**ПЛИТЫ МОДЕЛЬНЫЕ СТАЛЬНЫЕ СО СМЕННЫМИ МЕТАЛЛИЧЕСКИМИ
ВКЛАДЫШАМИ ДЛЯ ОПОК РАЗМЕРАМИ В СВЕТУ 600×500 мм
НА ФОРМОВОЧНЫЕ ЛИТЕЙНЫЕ МАШИНЫ БЕЗ ПОВОРОТА
ПОЛУФОРМЫ С ДОПРЕССОВКОЙ**

**ГОСТ
20106—74**

Изменение № 1 ГОСТ 20106—74 Плиты модельные стальные со сменными металлическими вкладышами для опок размерами в свету 600×500 мм на формовочные литейные машины без поворота полуформы с допрессовкой. Конструкция и размеры

Черт. 1

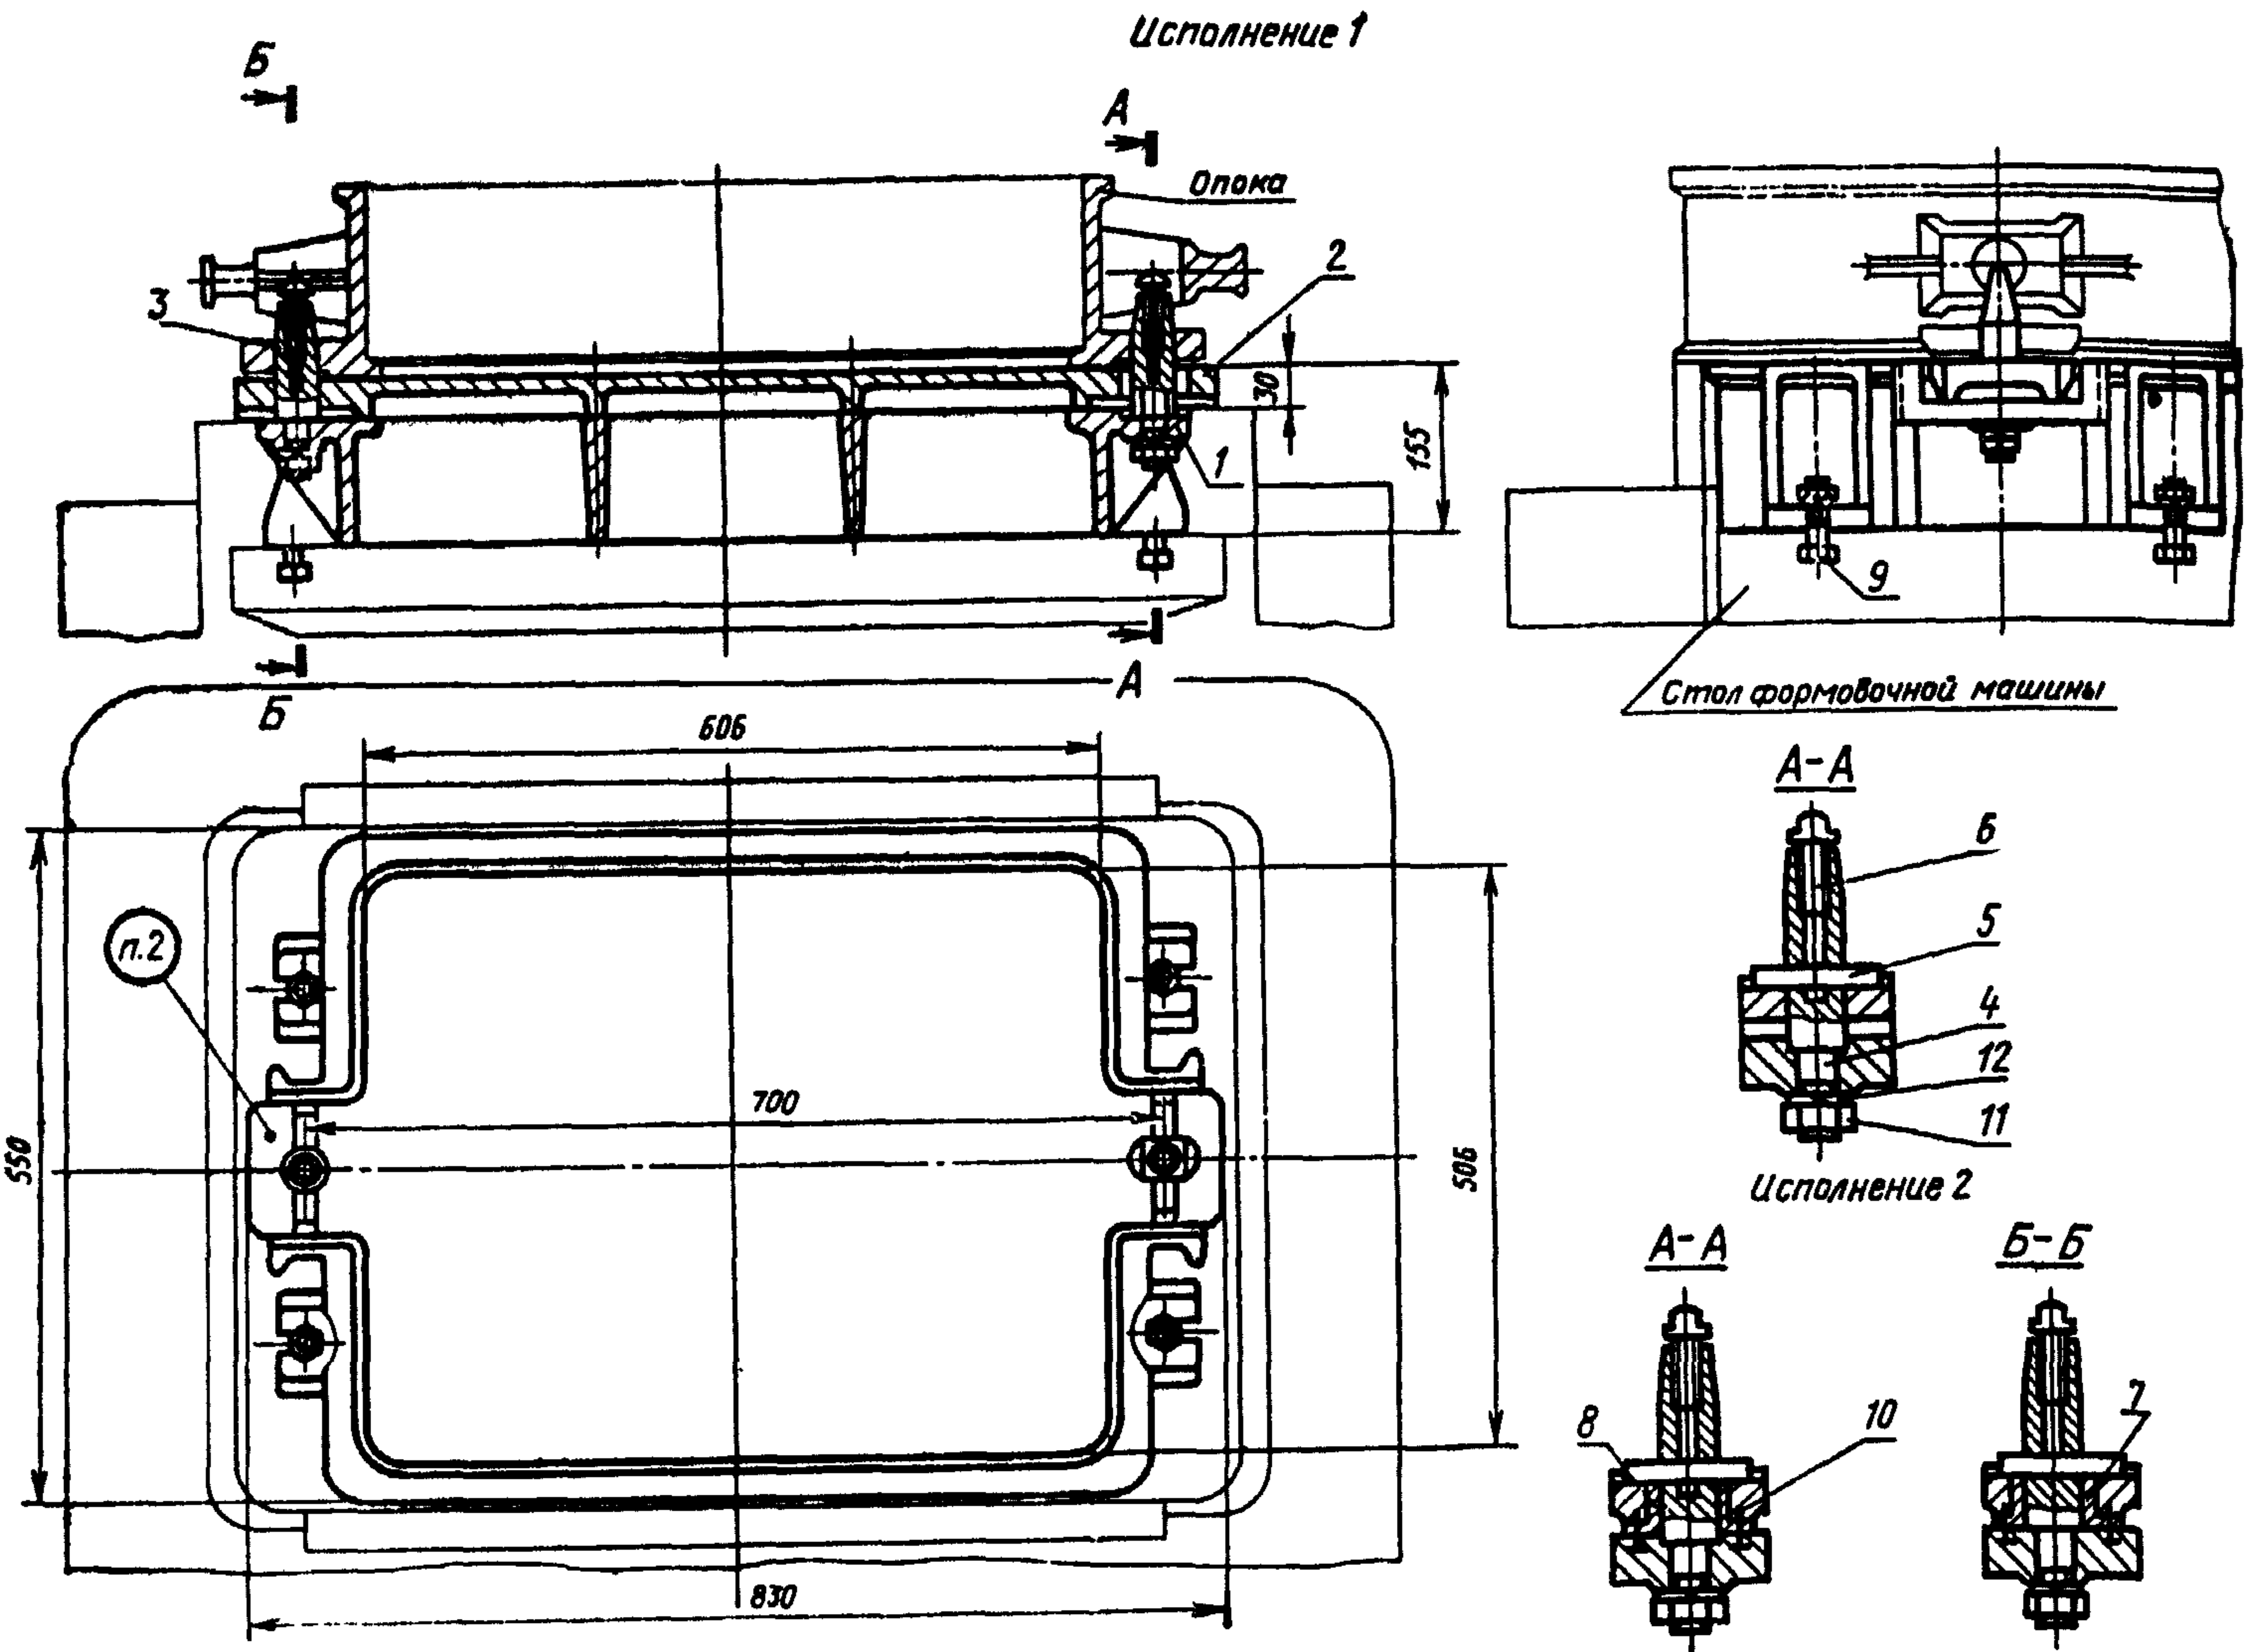
Пункт 1 Чертеж 1. Подрисуночная подпись. Заменить обозначение болта (поз. 9) M12×60.66.05 по ГОСТ 7808—70 на 7002—2523 по ГОСТ 13152—67.

Пункты 1, 3. Чертежи 1, 2. Заменить слова: «Теоретическая масса» на «Масса, не более».

Черт. 2

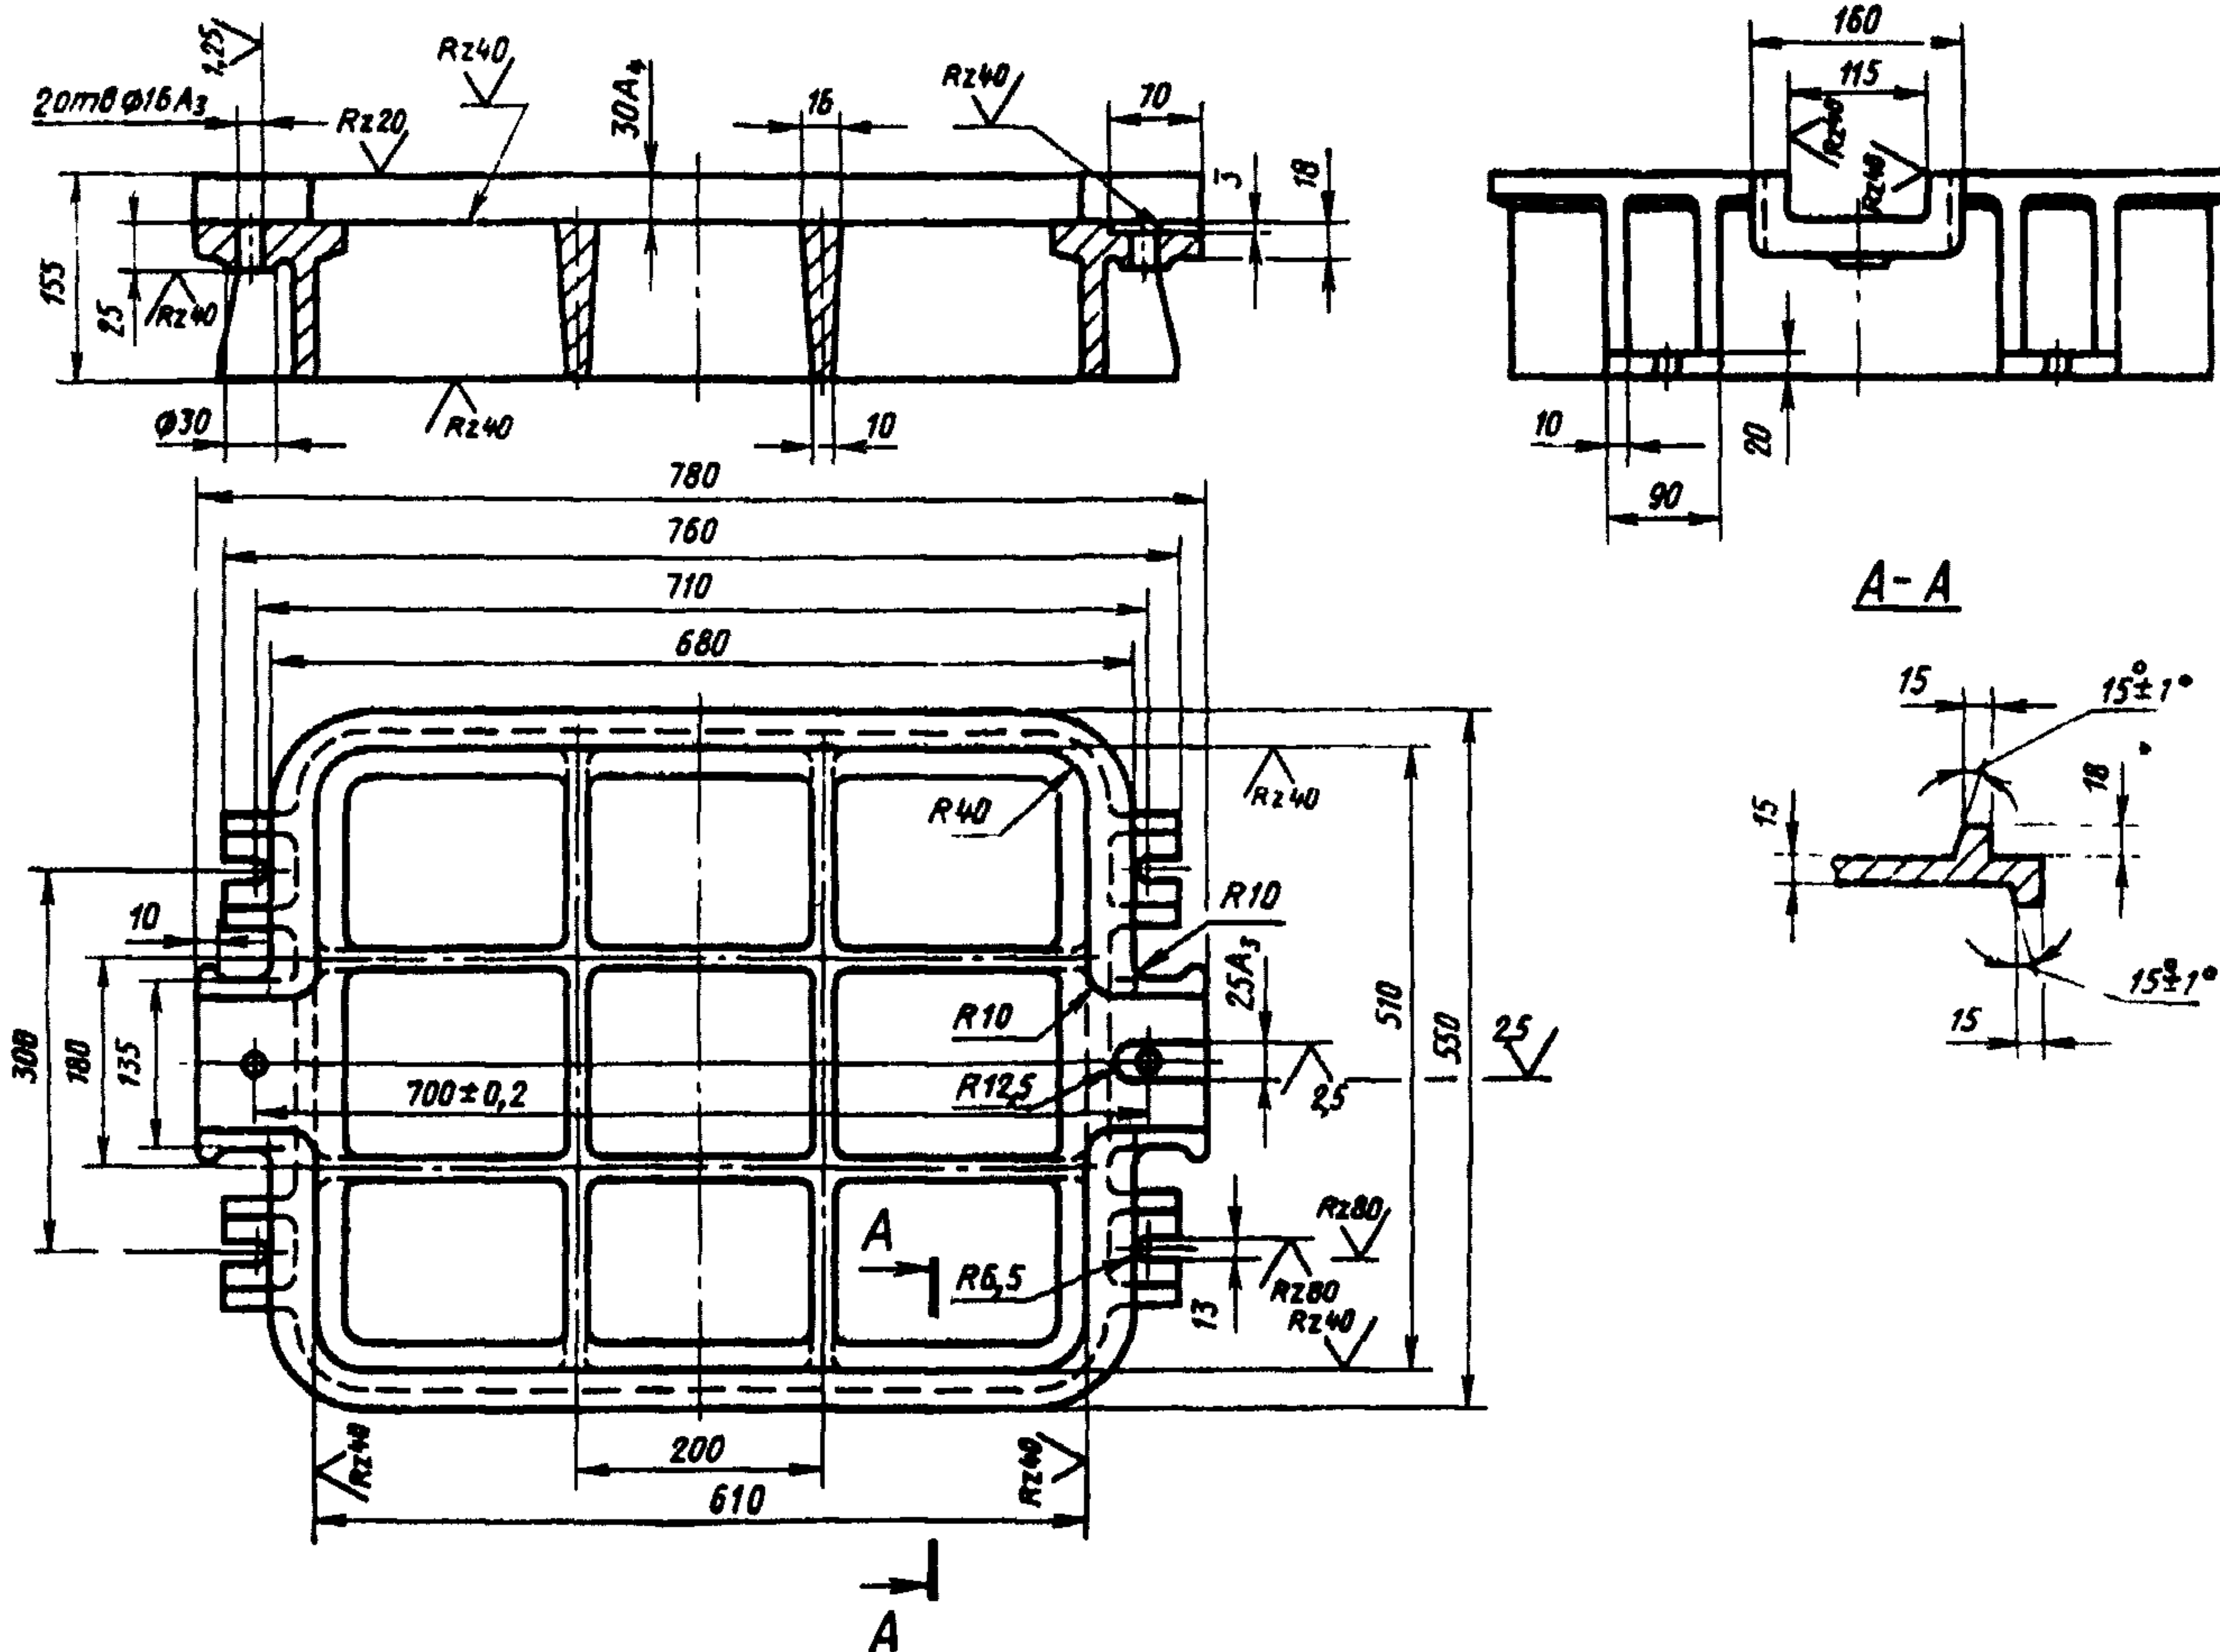
Пункт 3. Чертеж 2. Заменить обозначения: A_3 на Н8; A_4 на Н11; вид спереди. Заменить размер: 18 на 22.
